Identifiant Framatome / <i>Framatome Id</i> : SUR-23/222		FRAMATOME ROMANS		 Framatome
Révision / <i>Revision</i> : EP	PAGE 1 / 17	PRO189 - URE 30 ppb		
URE 30 ppb - Mémoire de réponse à l'avis de l'autorité environnementale			Date d'application <i>Apply date</i> :	
Confidentialité / <i>Handling</i> : Aucune			Statut / <i>Status</i> : Instance / Pending

URE 30 ppb - Mémoire de réponse à l'avis de l'autorité environnementale

- [2] AE 2023-82 - Avis délibéré de l'Autorité environnementale sur la modification substantielle de l'INB63-U de Framatome à Romans-sur-Isère (26)
- [3] Avis IRSN n°2023-00038

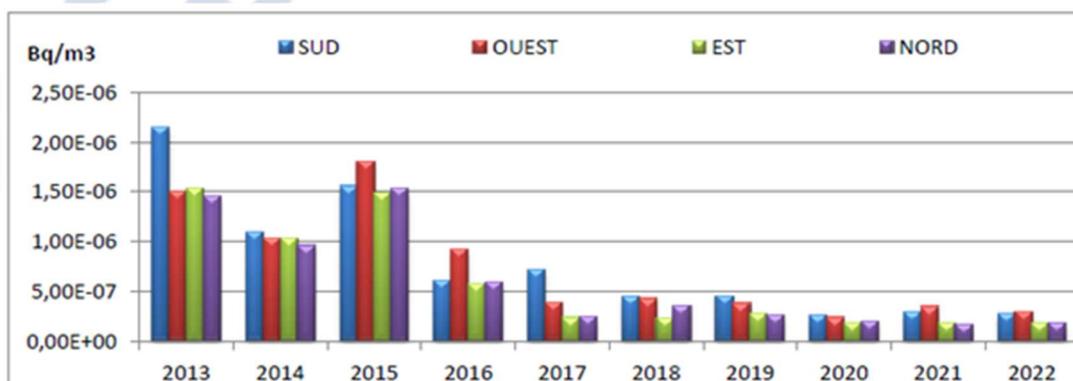
L'Ae recommande d'évaluer les effets sur l'environnement et la santé humaine de la remise en suspension de poussières dues aux travaux d'aménagements réalisés pour le projet, de préciser les mesures prises et d'en documenter les résultats.

Le graphique suivant présente l'évolution de la concentration en uranium dans les eaux pluviales (dépôt) qui se déversent sur le site et qui lessivent l'atmosphère ambiante.

Cette surveillance ne met pas en évidence d'empoussièrément de l'atmosphère du site pour les années 2021 et 2022. L'élévation observée en 2015 est notamment attribuée aux travaux de création de bassins de confinement et de reprise des réseaux d'eau pluviale du site qui ont nécessité l'excavation d'environ 30000 m³ de terres.
